STUDIO DI IMPATTO AMBIENTALE

INTEGRAZIONI

ai sensi della richiesta della provincia di Vicenza prot. n.78680 del 20/11/2017

APERTURA DI UNA NUOVA GRANDE STRUTTURA DI VENDITA DELLA TIPOLOGIA CENTRO COMMERCIALE

P.T.R.C. vigente (1992) – TAVOLA 5 – AMBITI PER LA ISTITUZIONE DI PARCHI E RISERVE REGIONALI NATURALI ED ARCHEOLOGICI ED AREE DI MASSIMA TUTELA PAESAGGISTICA

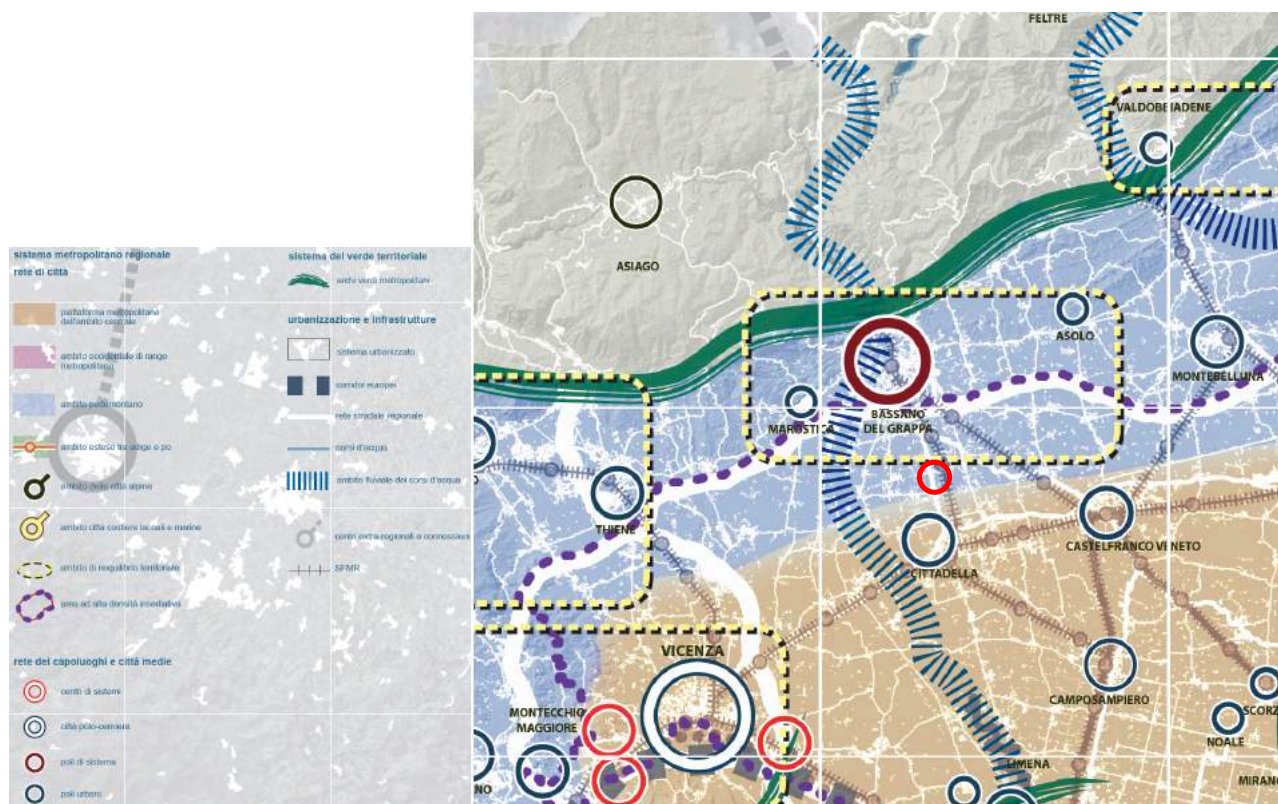
- per quanto riguarda il PTRC ed il PTCP vengono analizzate solo alcune tavole e non si fa cenno, ad esempio, all'Analisi degli ambiti di paesaggio (Atlante dei Paesaggi del Veneto);

L'area oggetto di intervento risulta esterna a tutti gli ambiti.

A circa 2 km in direzione ovest, è presente un ambito per l'istituzione di parchi-riserve naturali regionali; a nord a circa 5 km, è presente un'area di tutela paesaggistica.

P.A.T. - TAVOLA 9 – CARTA DEGLI AMBITI TERRITORIALI OMOGENEI – Piastre produttive

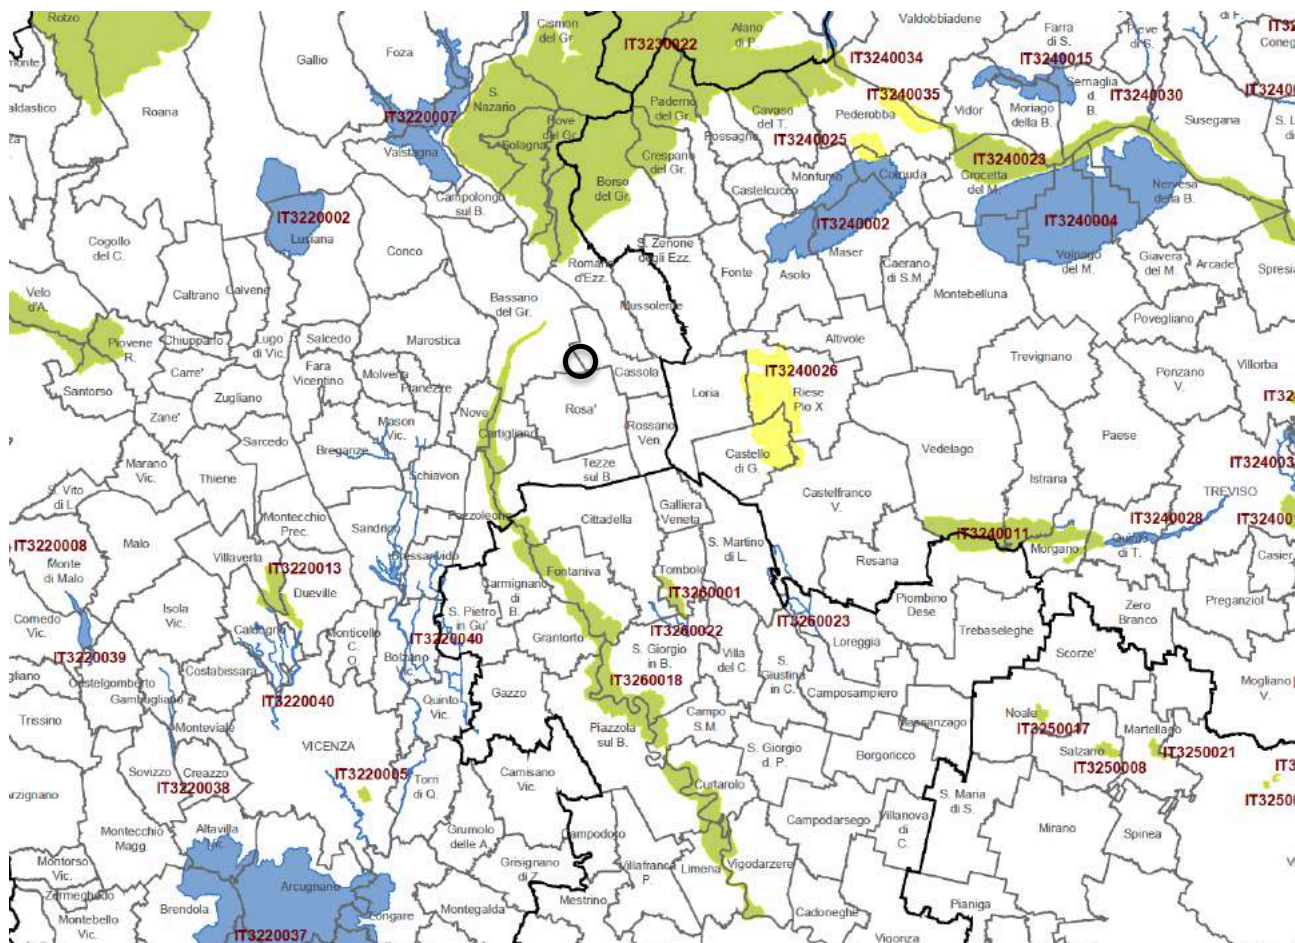
- in tema di PAT, invece, vengono analizzate solo alcune tavole del PAT approvato dei comuni di Cassola e Bassano del Grappa, sarebbe opportuno analizzare i rapporti ambientali dei PAT di detti comuni.

La V.A.S. del comune di Cassola in particolare indica la necessità di “valorizzare il ruolo della piastra produttiva lungo la strada mercato entro un contesto territoriale extracomunale allargato a tutta la ex-SS47 con interventi volti alla trasformazione d’uso degli insediamenti in funzioni direzionali e commerciali, alla sistemazione unitaria degli spazi pubblici e la ristrutturazione edilizia dei fronti edificati prospicienti l’asse stradale”.

Tutto questo in combinazione con l’obiettivo di “migliorare la qualità ambientale del sistema produttivo attraverso opere di mitigazione verso le zone limitrofe per mezzo di barriere verdi e l’incremento di dotazioni tecnologiche ed ambientali che riducano al minimo l’impatto ambientale”. Dal punto di vista paesaggistico il territorio nei pressi dell’intervento risulta quindi già fortemente antropizzato e l’originaria struttura insediativa agricola si è integrata con quella di natura industriale e commerciale. Infatti allo stato attuale il paesaggio risulta frammentato da importanti reti stradali (via Valsugana) e da infrastrutture industriali e commerciali, tutte già presenti da molti anni, che ne compromettono anche la qualità visiva, sia a Cassola sia a Bassano del Grappa.

P.A.T. - TAVOLA 8.3 – ALLEGATO E: sistema irriguo – progetto per la raccolta delle acque meteoriche

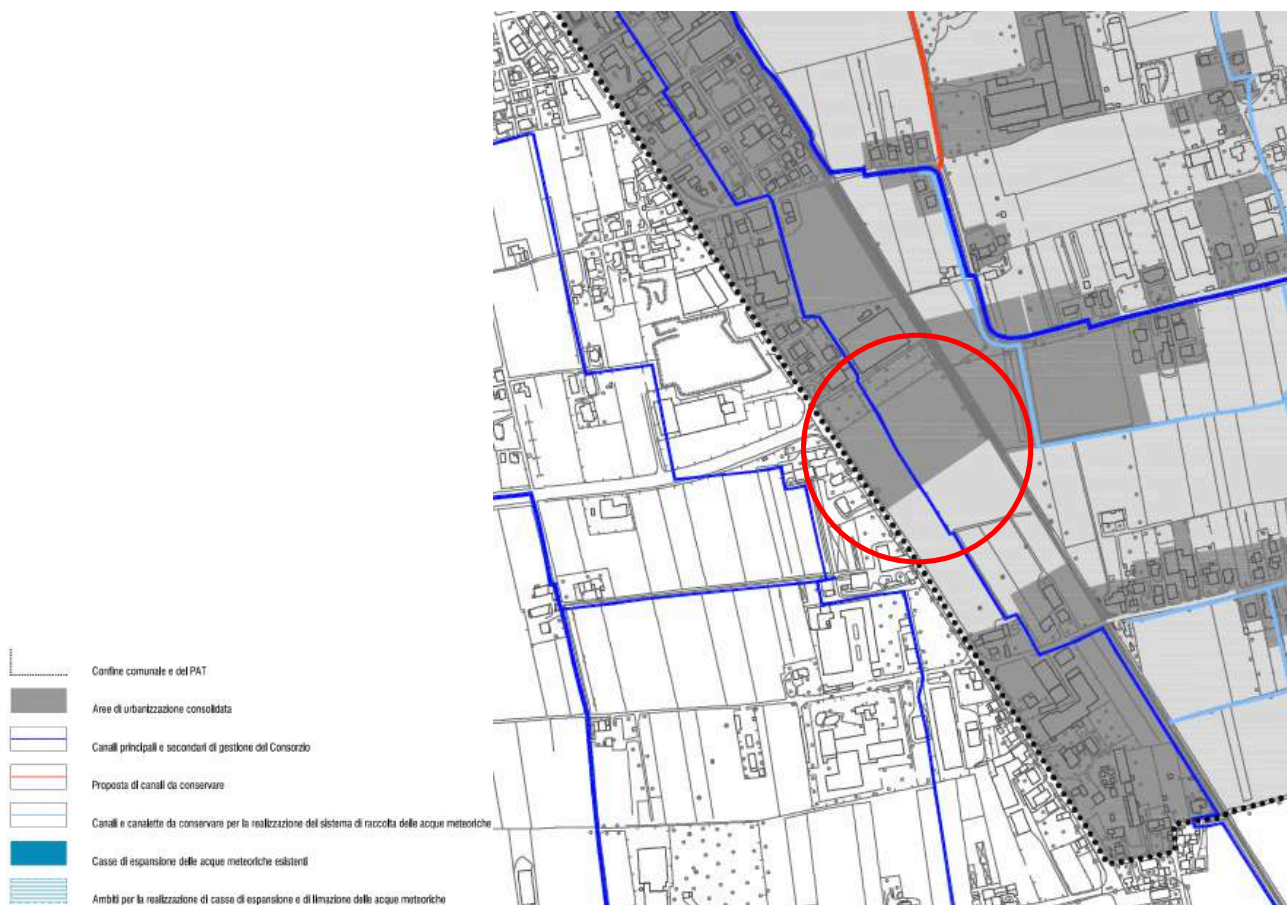
5. Si richiede inoltre di verificare compiutamente una possibile destinazione dello scarico in acque superficiali, considerato che a distanza compatibile risulta presente un corso d'acqua con potenzialità recettiva.

Ad est, oltre la ferrovia è presente una canaletta a cielo aperto (la Gnoato), che immette sul Canale Occidentale di Levante, mentre ad ovest, oltre la ex SS47 è individuabile una canaletta in parte interrata ed in parte a cielo aperto (la Ospedale), che immette nella Carpellina Sinistra. La canaletta Basso che attraversava il lotto oggetto di intervento risulta dismessa per l'introduzione del pluvirriguo.

Premesso che l'immissione non può avvenire in tratto intubato perché la condotta deve rimanere "a tenuta" per garantire il funzionamento del sifone, sono state esaminate le varie ipotesi di scarico.

La canaletta "Gnoato", pur presentando apparentemente una più idonea destinazione dello scarico, presenta alcune difficoltà: la collocazione sul lato opposto della ferrovia e la presenza di un piano di urbanizzazione non ancora attuato.

Per quanto riguarda invece la canaletta "Ospedale", ubicata oltre via Valsugana in comune di Bassano del Grappa, la prima ipotesi prevedrebbe la posa in opera di una condotta a tenuta lunga oltre 380 m fino al pozzetto di ispezione posto a sud-est del centro commerciale "Il Grifone". Tale soluzione presenta problematiche dovute alla intersecazione con vari sottoservizi (acquedotto, enel BT, terna AT, fibra, Tim, gas), la difficoltà a realizzare in proprietà pubblica idonee camerette di ispezione e l'impossibilità ad ottenere servitù di passaggio. La seconda ipotesi prevedrebbe la posa in opera di una condotta a tenuta lunga circa 100 m fino al punto in cui la canaletta "torna" in superficie, su un terreno posto a sud di via Cristoforo Colombo: anche in questo caso le problematiche riguardano l'attraversamento di via Valsugana e l'interferenza con vari sottoservizi, oltre al mancato ottenimento da parte della ditta proponente dell'autorizzazione delle proprietà private a costituire la servitù di passaggio.

Dall'analisi sopraesposta risulta quindi non attuabile destinare lo scarico in acque superficiali per evidenti motivi tecnici. Tuttavia, al fine di migliorare le caratteristiche dello scarico sul suolo si propone una parziale modifica del sistema di depurazione in continuo. In sintesi le modifiche comprendono:

P.A.T. - TAVOLA 5.1 – CARTA DEI VINCOLI E DELLA PIANIFICAZIONE TERRITORIALE

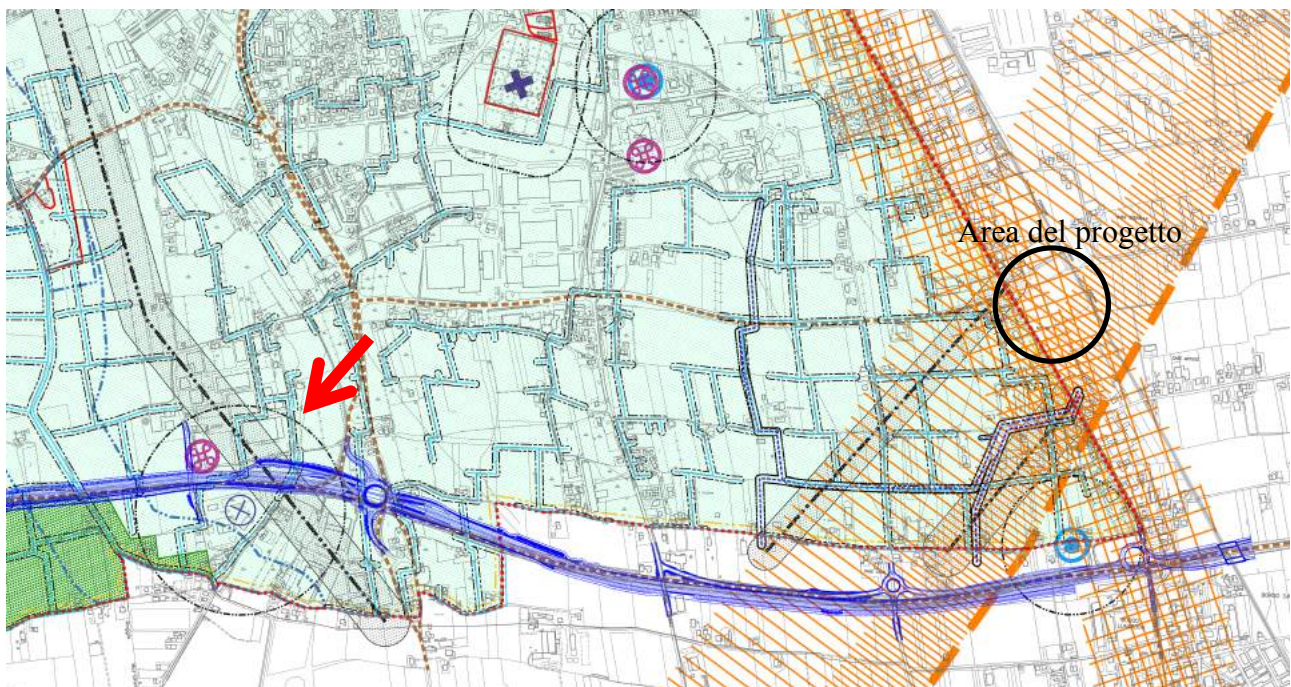
14. La Tavola 03 - Energia e Ambiente del PTRC adottato (2009) mostra la presenza di industrie a rischio di incidente rilevante (R.I.R.) a circa 1 km dall'area oggetto di studio. Si ritiene opportuno approfondire tale problematica valutando la compatibilità dell'intervento in oggetto con tali industrie, specificando la tipologia dell'impianto, i possibili effetti causati da un eventuale incidente e l'area coinvolta.

La Tavola 5.1 “Carta dei vincoli e della pianificazione territoriale” del P.A.T. di Bassano del Grappa indica lo stabilimento a rischio di incidente rilevante e riporta la zona più estesa che può essere soggetta ad incidente, così come stabilita dal Comitato Tecnico Regionale e riportata nel rapporto di sicurezza dell'azienda in questione; essa è una circonferenza con **raggio di 265m** centrata sullo stabilimento (indicata dalla freccia rossa).

Dall'analisi cartografica risulta evidente come l'area del progetto sia ampiamente esterna al raggio d'inedificabilità.
